ПАСПОРТ ДОСТУПНОСТИ № 10
объекта социальной инфраструктуры (ОСИ)
Дружина «Парус» корпус №3

Адрес объекта: ***г. Владивосток, ул. Артековская, д. 10***

**АКТ ОБСЛЕДОВАНИЯ
объекта социальной инфраструктуры
К ПАСПОРТУ ДОСТУПНОСТИ ОСИ
№ 10**

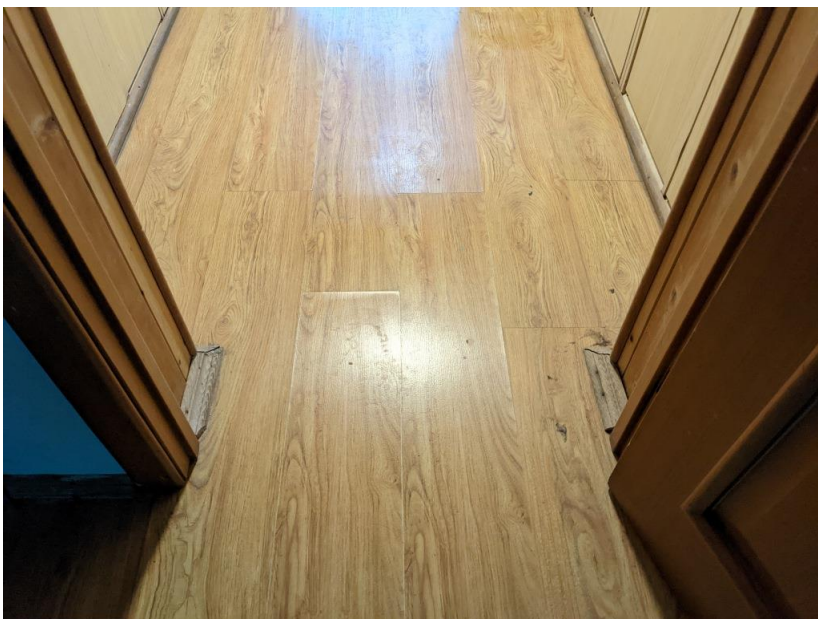
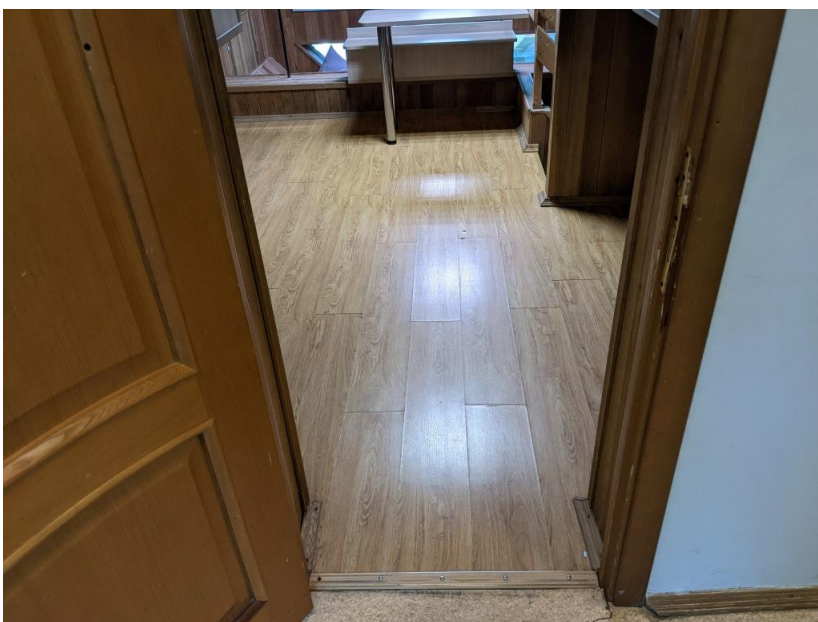
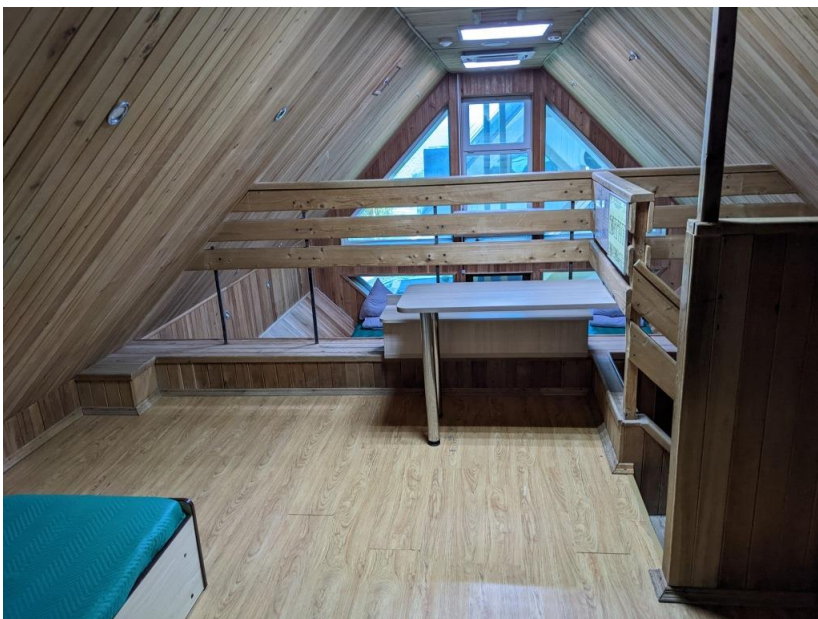
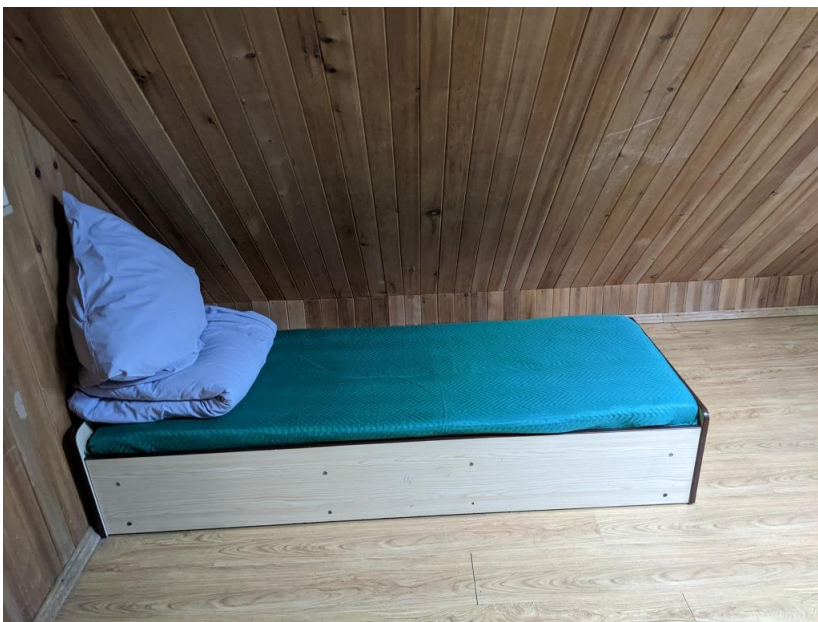
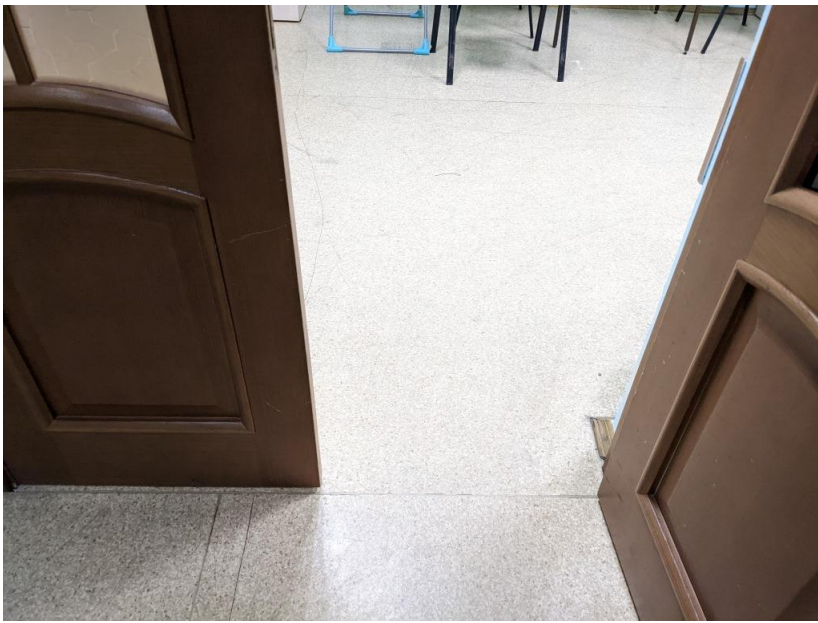
Наименование функционально-планировочного элемента	Наличие элемента		Выявленные нарушения и замечания			Работы по адаптации объектов	
	есть/нет	№ фото	№ п. СП 59.133 30.202 0 или др. док-т	Содержание	Значимо для инвалида (категория)	Содержание	Виды работ
Жилые помещения	есть	4.6-4.21	7.1.6	Ширина дверных проемов на входах в каюты в свету менее 0,8 м (верхние - 0,698 м, нижние - 0,667 м). Перед нижними каютами расположены необозначенные контрастно и тактильно лестницы, не дублирующиеся пандусами.	К К,С	В связи с архитектурными особенностями здания решения по адаптации нецелесообразны. Рекомендуются перенести все зоны оказания услуг для инвалидов в другие жилые корпуса.	Организация альтернативной формы обслуживания
Санузел	нет			-	-	-	-

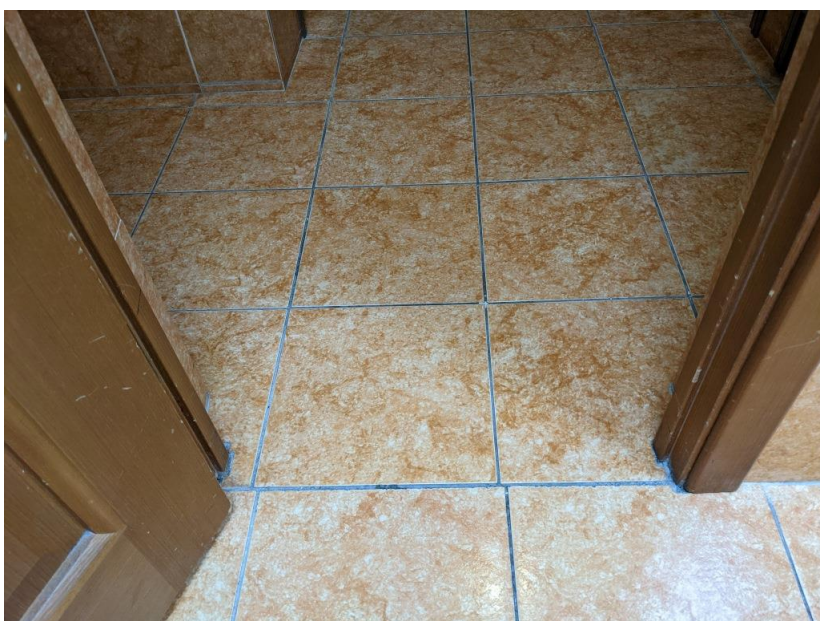
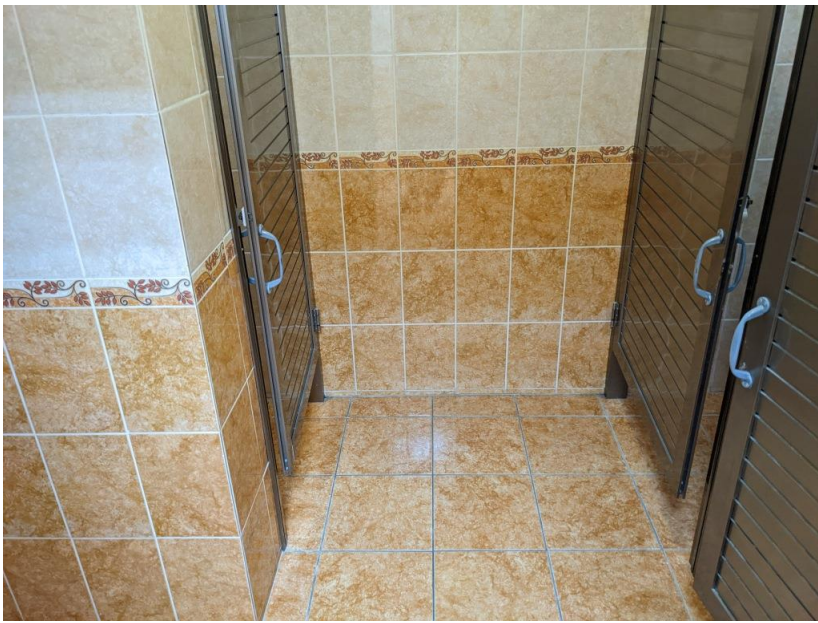
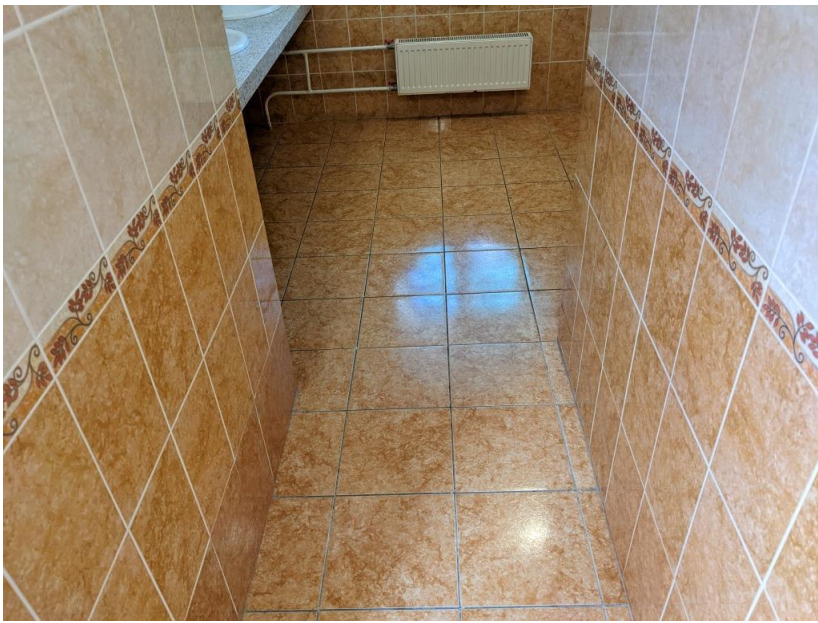
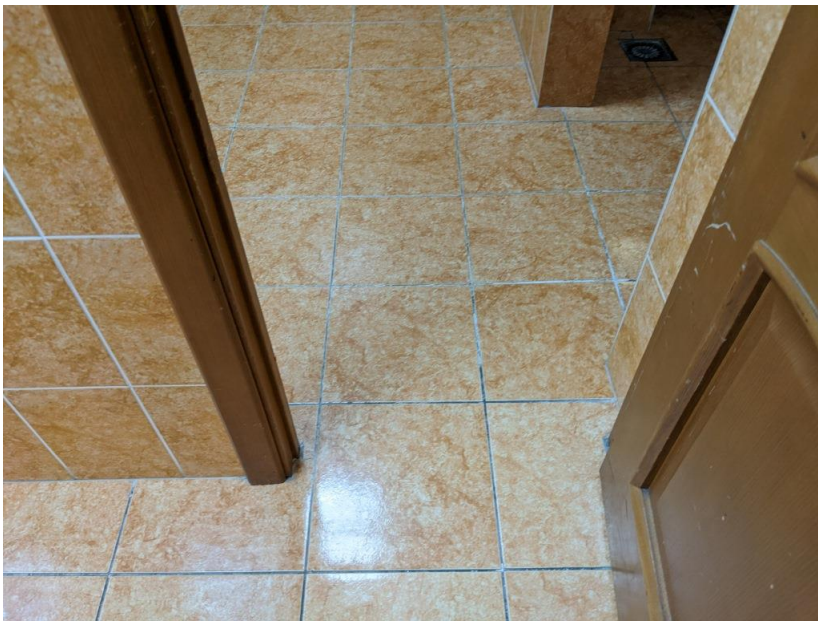
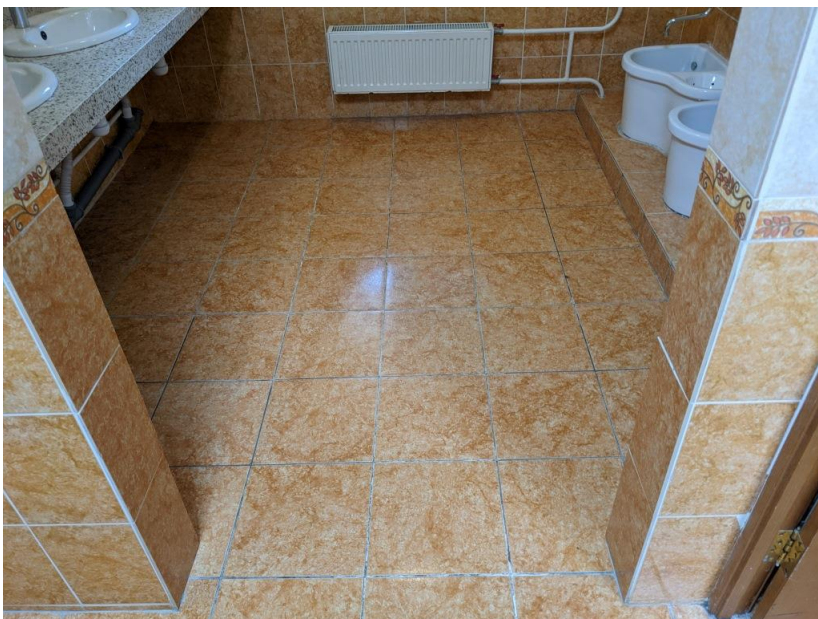
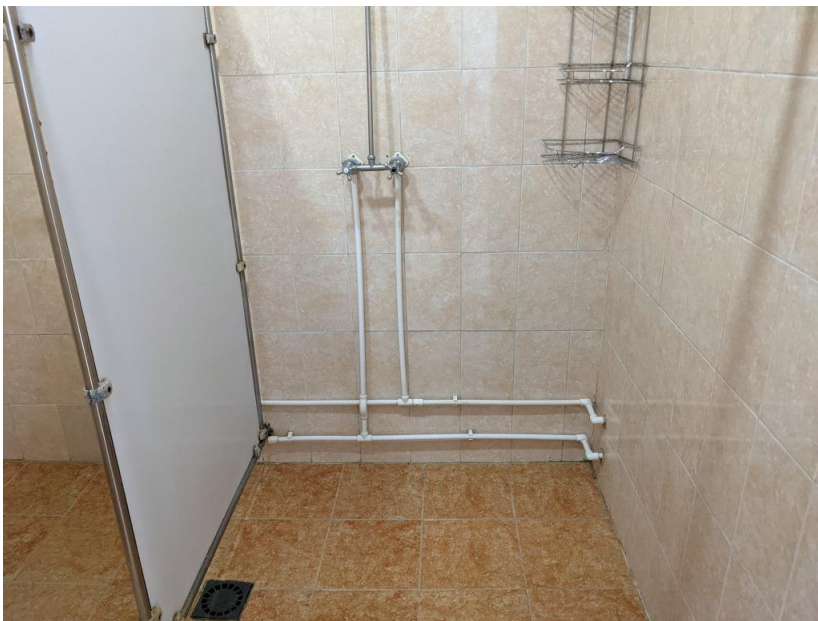
Ручки дверей в туалетные кабины не контрастны относительно дверных полотен. Ширина дверных проемов в туалетные комнаты и кабины в свету менее 0,9 м (в туалетные комнаты - 0,557-0,594 м, в туалетные кабины - 0,76-0,775 м). Сбоку от унитазов в туалетных кабинах отсутствует пространство для размещения кресла-коляски шириной не менее 0,8 м. Туалетные комнаты не оборудованы держателями для костылей. Туалетные комнаты не оборудованы системами тревожной сигнализации или системами двухсторонней громкоговорящей связи. Сидения унитазов в туалетных кабинах расположены на высоте менее 0,45 м (0,415-0,42 м). Сушилки для рук в туалетных кабинах расположены на высоте более 1,1 м (1,26-1,45 м). На дверях в некоторые туалетные кабины обустроены шпингалеты. На дверях в душевые обустроены шпингалеты. Ширина проемов в душевые в свету менее 0,9 м (0,59 м). Высота порогов дверей в душевые более 0,014 м (0,025 м). Душевые не оборудованы переносным или закрепленным на стене складным сиденьем, настенными поручнями. Душевые не оборудованы системами тревожной сигнализации или системой двухсторонней громкоговорящей связи. Крючки для одежды в душевых обустроены на высоте более 1,3 м (1,58-1,60 м). В душевых обустроены смесители вентильного типа с отдельным управлением горячей и холодной водой.

В связи с архитектурными особенностями здания решения по адаптации нецелесообразны. Рекомендуется перенести все зоны оказания услуг для инвалидов в другие жилые корпуса.

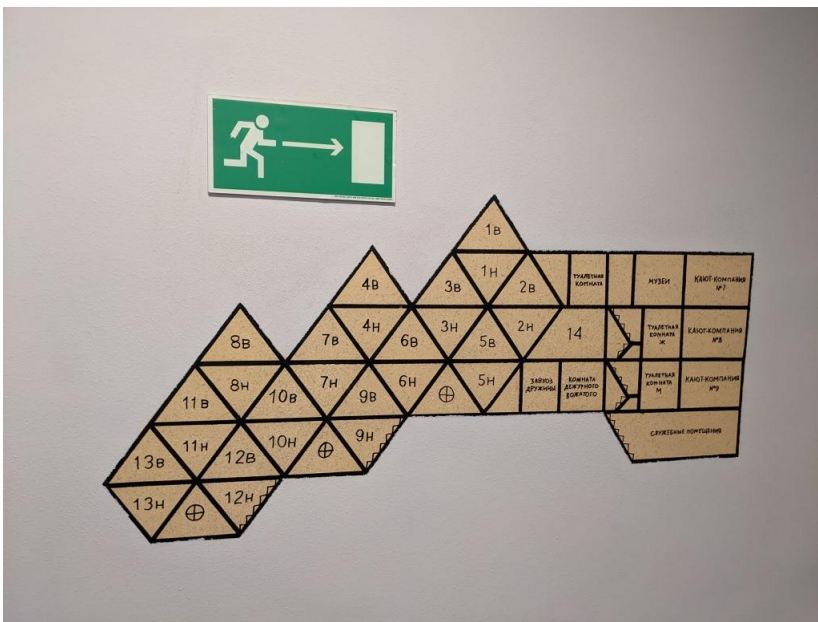
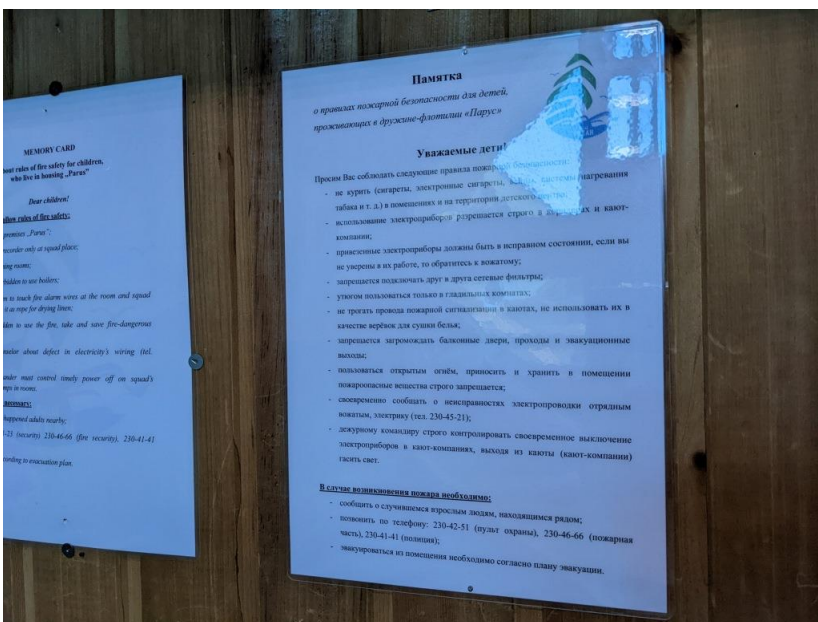
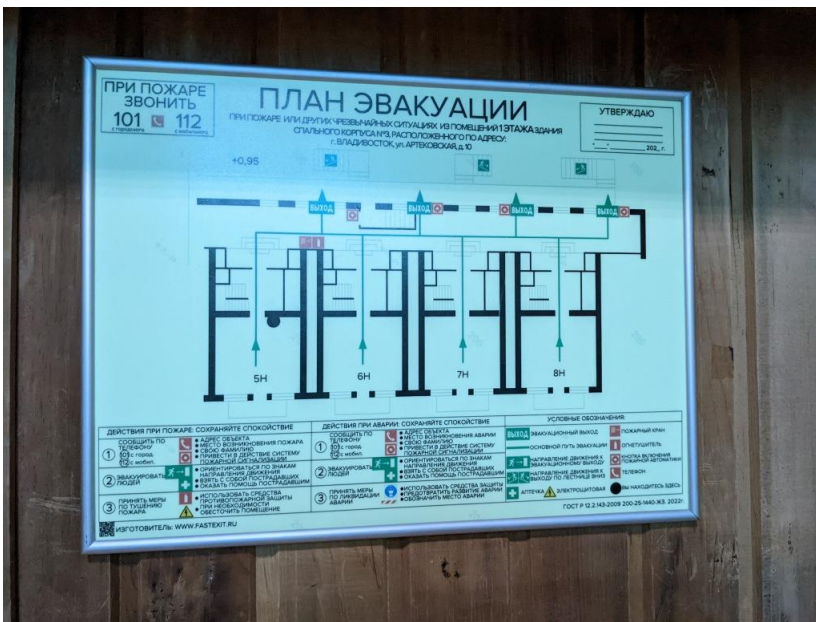
6.1	Визуальные средства	есть	6.1-6.13		Замечания отсутствуют.	-	-	-
6.2	Акустические средства	есть	6.14		Замечания отсутствуют.	-	-	-
6.3	Тактильные средства	нет		6.5.9 , 6.3.6	Рядом с входами в помещения, предполагающиеся для доступа инвалидов, отсутствуют информирующие тактильные таблички для идентификации помещений с использованием рельефно-линейного шрифта, а также рельефно-точечного шрифта Брайля.	С	В связи с архитектурными особенностями здания решения по адаптации нецелесообразны. Рекомендуются перенести все зоны оказания услуг для инвалидов в другие жилые корпуса.	Организация альтернативной формы обслуживания
